島根原子力発電所 2 号機における プルサーマルの安全性に関する 取りまとめ

令和 8 年 9 月

鳥取県原子力安全顧問

図13 スクラム反応度の比較（2号機での解析例）
（令和8年7月28日令和8年度第4回原子力安全顧問会議資料から抜粋）

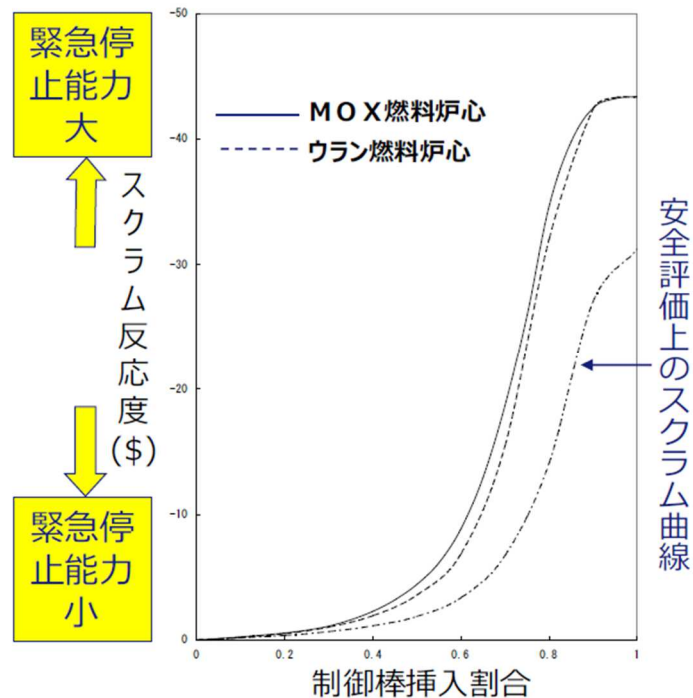
- MOX 燃料はウラン燃料と同様に制御棒による停止機能が十分確保されているということだが、提示された解析結果（スクラム反応度曲線）は 1 例にすぎない。1 つの解析例だけでなく、様々な燃焼度においても、十分な停止機能が備わっているのか。

- スクラム反応度曲線はどのような解析条件か。また、十分に保守的な条件での解析となっているのか。

○ 平衡炉心と実際の炉心で大きな差がないのか。

○ プルサーマルは制御棒の効きが悪いと聞いている。スクラム反応度曲線ではウラン燃料とMOX燃料のスクラム反応度に有意な差はないとのことだが、制御棒の効きが悪いことと、緊急停止能力は無関係なのか。それとも燃料集合体の配置を工夫した結果なのか。

- ▶ 提示したスクラム反応度曲線は原子炉設置変更許可で解析したものであり、MOX 燃料、ウラン燃料とも平衡炉心（サイクルごとの燃料の取替・配置変更のスキームがほぼ一定であり、各サイクルの炉心特性の推移がほぼ一定となる炉心）の解析結果である。
- ▶ スクラム反応度はサイクル末期が最も厳しい状態であるため、平衡炉心のサイクル末期の解析結果から十分な停止能力を有していることを確認している。

- ▶ 平衡炉心とよばれる代表炉心での解析結果を示している。あくまで解析例であり、最も過酷な条件での計算結果ではない。
- ▶ 実際には、安全評価上のスクラム反応度曲線を満足していることを運転サイクル

▶ 炉心特性において大きな差はない。

▶ スクラム反応度曲線は、主に原子炉の軸方向の出力分布と制御棒位置との相対関係によって決まるものであり、運転とともに制御棒を移動させるに従って変化し得るものである。

▶ MOX燃料はウラン燃料と比べて中性子を吸収しやすく、核分裂しやすいという特徴はあるものの、緊急時の停止能力は炉心全体の特性として評価するものであり、実際の出力分布により評価することで、MOX燃料を装荷した炉心においても十分な緊急時の停止能力を確保することができる。

図15 燃料ペレット中心温度の比較（2号機での解析例）

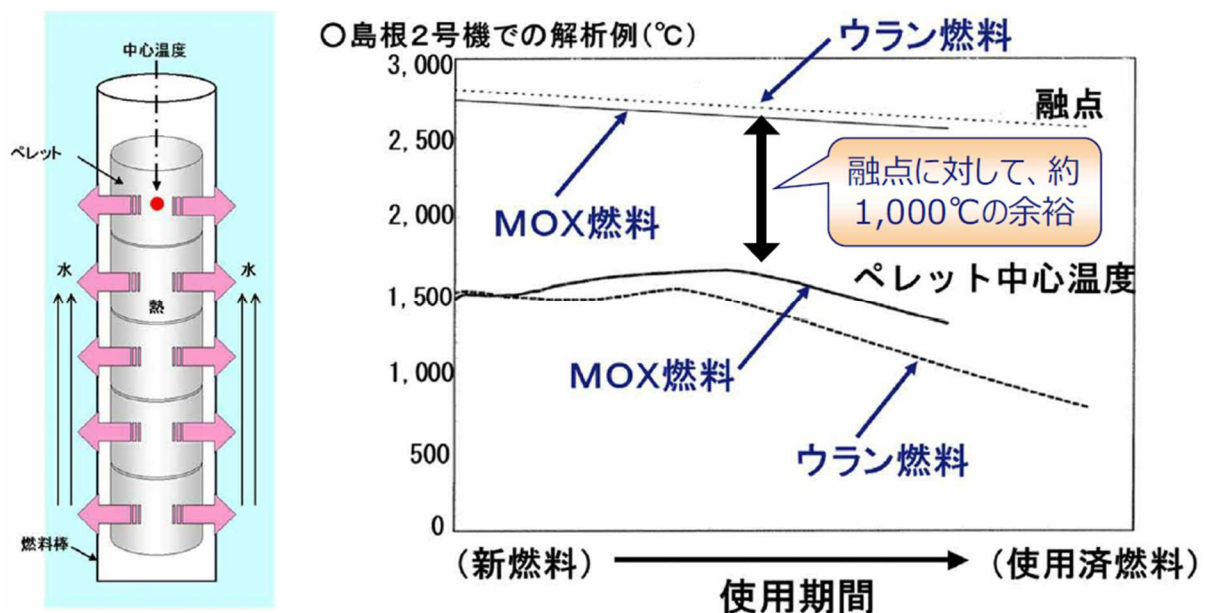
- 使用期間がある程度経過すると、MOX燃料とウラン燃料で数百度の温度差が発生する。この温度差によって熱膨張にも差が生じるが、制御棒の挿入性に影響はないか。

- ジルカロイ被覆管の酸化と温度との関係を懸念している。MOX燃料のペレット中心温度がウラン燃料に比べて数百度高い中で、被覆管表面の温度はどの程度違いがあるのか。

- ▶ この程度の温度差では、ペレットの外径はほとんど変わらない。
- ▶ チャンネルボックスの内部には燃料棒をしっかりと冷却するだけの冷却材が流れているため、燃料棒がチャンネルボックスに必要以上に応力をかけるといった状態ではなく、チャンネルボックスの外側にある制御棒の挿入性に影響はない。

- ▶ 通常運転時、燃料被覆管の表面は液膜で十分覆われているため、MOX燃料とウラン燃料で温度は変わらない。燃料被覆管表面温度は冷却材温度より数十℃高い300℃を少し超えた程度になっている。

図16 燃料棒内圧の比較（2号機での解析例）

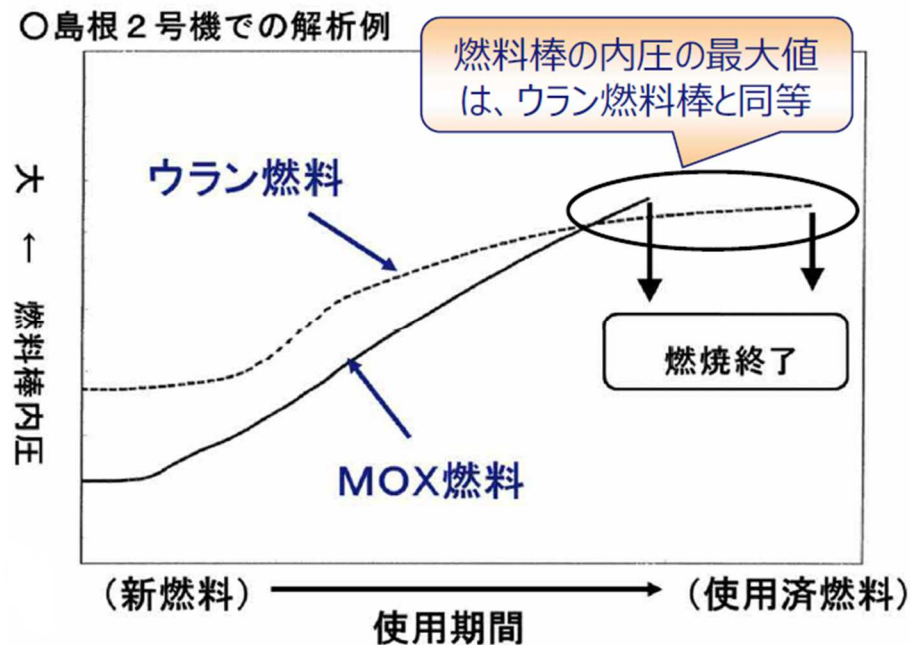
- MOX燃料の特徴として、リム組織とよばれる燃料ペレットの周辺部分で細かな結晶粒が形成され、燃料ペレットの外部への核分裂生成ガスの放出量が多くなることから、燃料棒内の空間を大きくとって、内圧に十分耐えられる対策がとられている。最新の研究成果も踏まえ、ペレット内のリム構造はどのようになっているのか。

- 新燃料において、MOX燃料はウラン燃料に比べて内圧を下げているのか。

- ▶ MOX燃料は核分裂生成ガスのペレットと被覆管のギャップへの放出率が高いという傾向が見られ、リム効果も含め、挙動を適切に考慮できるPRIMEという解析コードを用いて、その傾向を評価している。
- ▶ この傾向を踏まえて、MOX燃料棒の中の燃料ペレットが入っている領域を若干小さくしてギャップを大きくしており、燃料棒の燃焼末期の内圧をウラン燃料棒と同等にしている。

- ▶ 熱伝導率の良いヘリウムを燃料棒内に加圧封入し、ペレット全体の温度を下げることで、発生した核分裂生成ガスがギャップに逃げていくのを抑制する。
- ▶ それぞれの燃料の設計に応じ、燃焼末期の内圧ができるだけ小さくなるように適切に燃焼初期の内圧を設定している。
- ▶ MOX燃料は0.5MPa、ウラン燃料は1MPaで封入している。

図17 中国電力と中部電力における帳簿上の所有権の入れ替え（再掲）
（8月27日の令和8年度第4回原子力安全顧問会議の資料から抜粋）

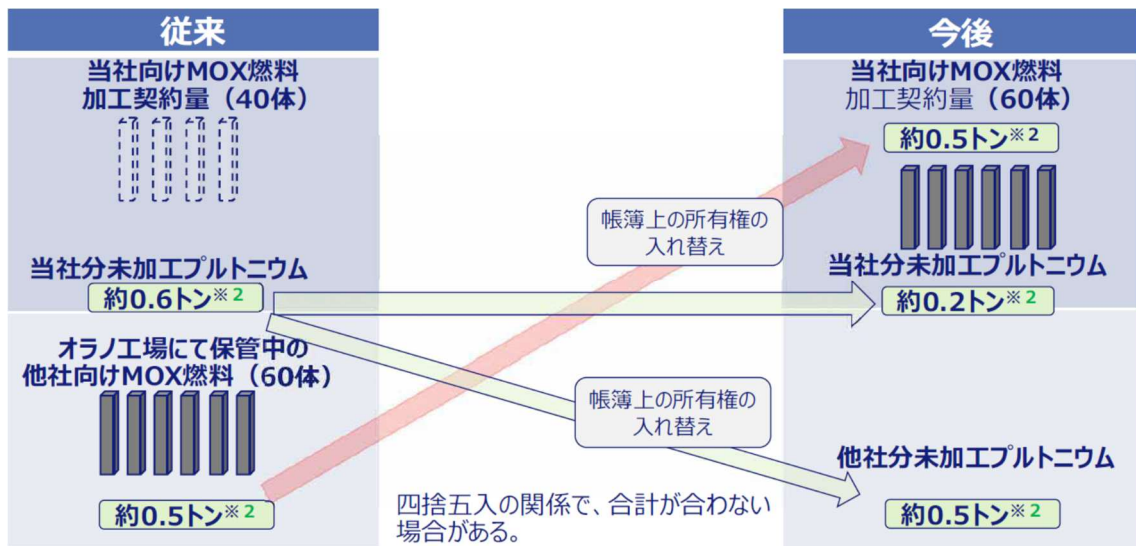
- 中部電力と中国電力で保有するMOX燃料はプルトニウムの組成に違いがある。帳簿上でのプルトニウム管理は、核分裂性プルトニウムや核種の量も別に管理されているのか。また、半減期の短い Pu-241 から生成する Am-241 は管理される物量に含まれているのか。資料の他の箇所で Pu-t が示されているが、これに Am-241 は含まれているのか。

- ▶ 核分裂性プルトニウムが同じ量となるように中部電力と所有権の入れ替えを行った。なお、中国電力が所有するプルトニウムの総量としては、核分裂性プルトニウムだけでなく、Pu-238 や Pu240、Pu-242、Am-241 を含んでいる。
- 今回調達するMOX燃料60体は、元々浜岡原子力発電所向けに製造され、長期間保管されてきた燃料であるが、浜岡原子力発電所向けの燃料仕様と2号機で必要となる仕様及び使用条件は同一なのか。プルトニウムの組成や含有率、燃料集合体の構成、炉心内の配置、運転サイクルなどについて、浜岡原子力発電所向けの評価をそのまま使用できる項目と、2号機向けに改めて評価する項目を分けて説明してほしい。

図19 原子炉建物での作業の流れ

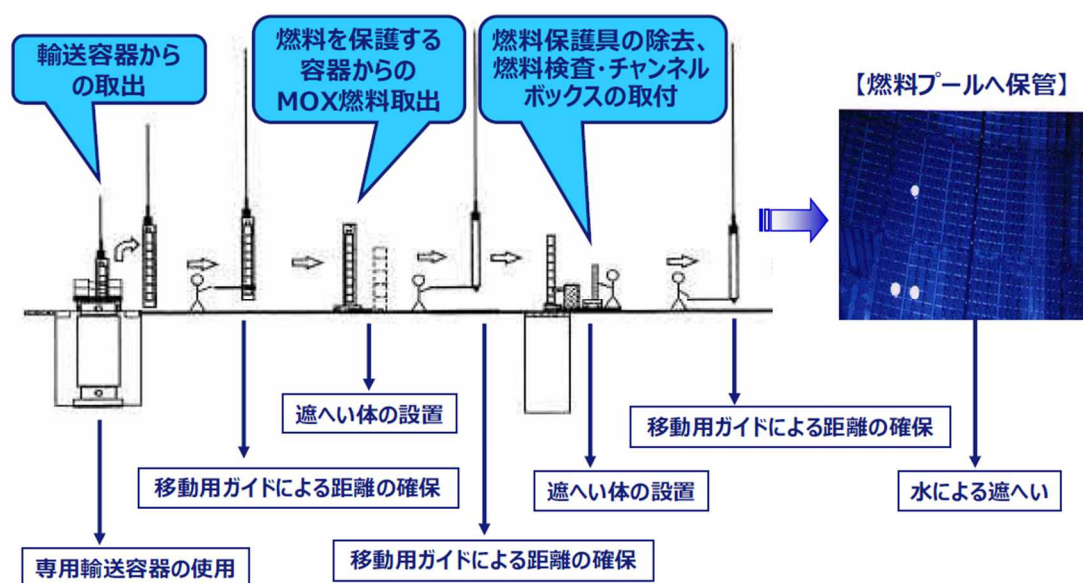
- MOX燃料の輸送や検査における被ばく低減対策はどのようなものか。

○ 「移動用ガイド」や「遮へい体」の他に、どのような被ばく低減対策があるか。

○ ウラン燃料の場合と異なる対応として、「移動用ガイド」や「遮へい体」の設置が挙げられるが、当該対応が大丈夫（合理的）であるとした根拠を示してほしい。

- 今回の視察ではMOX燃料の受入から検査、燃料プールへの搬送までの一通りの作業を写真パネルや模式図によって説明を受けたものの、具体的な作業自体は確認できていない。プルサーマルの実施で注意すべき点は、機械に頼るところよりも、人が関与できるところと考えており、移動用ガイドを使って実際にスムーズにできるのか等、今後何かの機会を捉えて確認したい。
- 作業員の被ばく管理を懸念している。遮へい体の設置は、逆に放射線の散乱線が増える可能性があり、MOX燃料の検査においては、しっかりとした検証や準備が必要である。MOX燃料の線量は想定よりも高いという意識をもって、作業員の被ばく管理を厳格に行っていただきたい。

- ▶ 既設のウラン新燃料の受取検査時に使用している新燃料検査台及び容器立掛台に、遮へい体を追加する。
- ▶ 新燃料検査台には、作業員の被ばく低減を図るため、遠隔検査を可能とする遠隔操作機能及び燃料検査用カメラ等を追加する。
- ▶ 天井クレーンによるMOX燃料の移動時には、燃料の振れ防止のためにMOX燃料移動用ガイドを使用し、作業員がMOX燃料に直接手を添えることなく作業できるようにすることで、MOX燃料との距離を確保し、被ばく低減を図る。
- ▶ 事前に作業計画を十分に検討して、作業員の被ばく量を適切に管理する。

- ▶ 除染ピットにおいてMOX燃料を輸送容器から取り出す際には、輸送容器上部に遮へい板を設置した状態でMOX燃料の取り出し作業を実施し、作業員の被ばく低減を図る。

- ▶ 移動用ガイドは、燃料移送作業に必要な操作性や安全性を確保しつつ、作業員とMOX燃料との距離を合理的に達成可能な範囲で確保するとの考え方のもとで長さを設計している。
- ▶ 遮へい体は、近接作業時の線量率がウラン新燃料の取扱い時と同程度の0.1mSv/h以下となるよう設計している。
- ▶ なお、実際の作業にあたっては、作業員の被ばく低減を図るため、MOX燃料移送時の移動用ガイドの使用や検査用遠隔カメラを用いた外観検査(作業員とMOX燃料との距離の確保)、遮へい体の設置および作業時間の管理(作業計画および作業管理)を、総合的に組み合わせて運用する。
